Ministero dell' Ambiente e della Sicurezza Energetica

Commissione Tecnica PNRR - PNIEC

Parere n. 207 del 05/10 /2023

Progetto	<p><i>Valutazione Impatto Ambientale</i></p> <p>Progetto "Iudica", della potenza pari a 78 MW e delle relative opere di connessione alla RTN, da realizzarsi nel Comuni di Castel di Iudica (CT), Ramacca (CT) e Aidone (EN), in località "Cacocciola" e "Belmontino Sott.no"</p> <p>ID_VIP: 8220</p>
Proponente	<p>Energia Pulita Italiana 2 S.r.l.</p>

Figura 5: particolari opere di mitigazione e compensazione area 4 con sezioni tipo e risoluzione degli impluvi

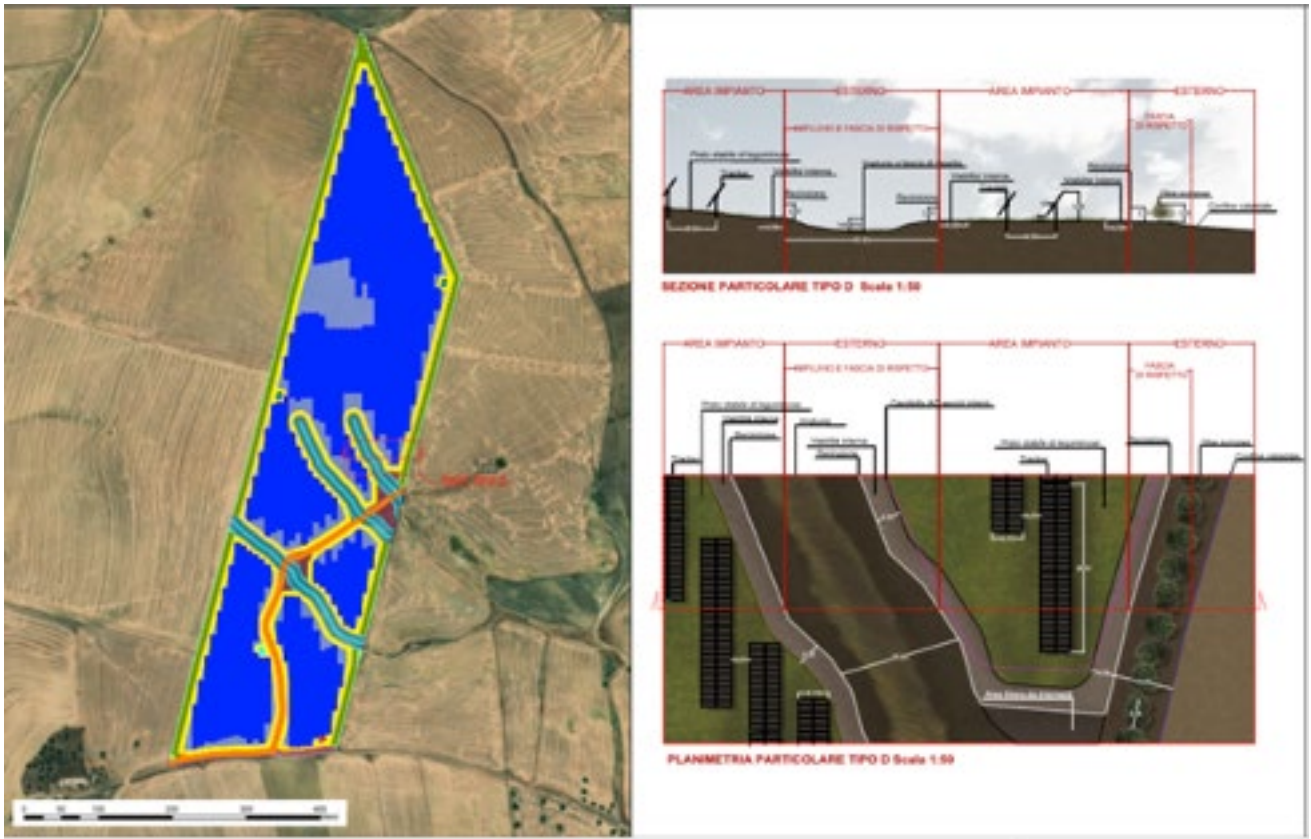
La Commissione sottolinea che rispetto alle attività dell'impianto non possa essere considerata opera di mitigazione la fascia perimetrale ad uliveto, le piante officinali e il prato di leguminose, poiché facenti parte dell'attività agricola a reddito prevista in progetto. Mentre ritiene valida come opera di mitigazione il mantenimento degli impluvi.

La Commissione ritiene necessario, al fine di aumentare la biodiversità e come azione di mitigazione, prevedere una siepe esterna alla recinzione pluristratificata e plurispecifica, (composta da specie arboree, arbustive e suffruticose appartenenti alla vegetazione spontanea tipica del territorio), di ampiezza pari ad almeno 5 metri. Tale siepe dovrà risultare in aggiunta alla fascia perimetrale di uliveto e non dovrà essere installata nella zona dove è presente l'Habitat 6220* e nelle aree degli impluvi. Inoltre, la recinzione non dovrà essere plastificata vedi **Condizione Ambientale n. 3**.

Figura 9: impianti rilevati su Atlas-impianti in arancione fotovoltaici

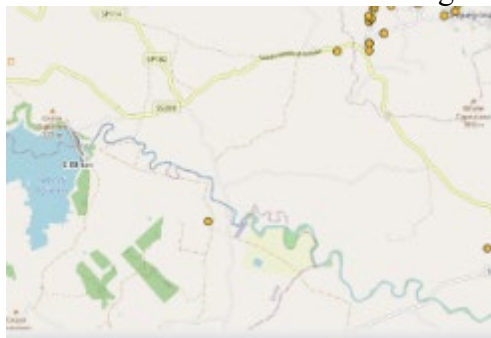
La Commissione in data 06/09/2023 ha fatto una verifica sul portale Atlas impianti¹³, che dichiara essere aggiornato al 2021, da cui risultano nell'arco di circa 5km gli impianti riportati in Figura 9,
